泛源股份有限公司

供應商訪廠報告(一)

修模位置圖1-7

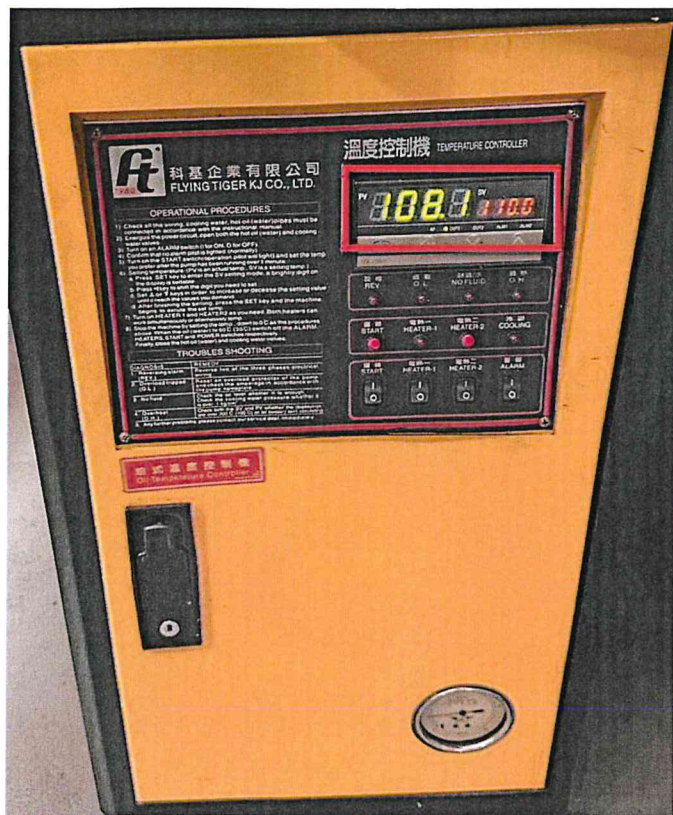
修模增加
氣位置

米 04/26
 17處頂針直徑改小3條

暫不修改
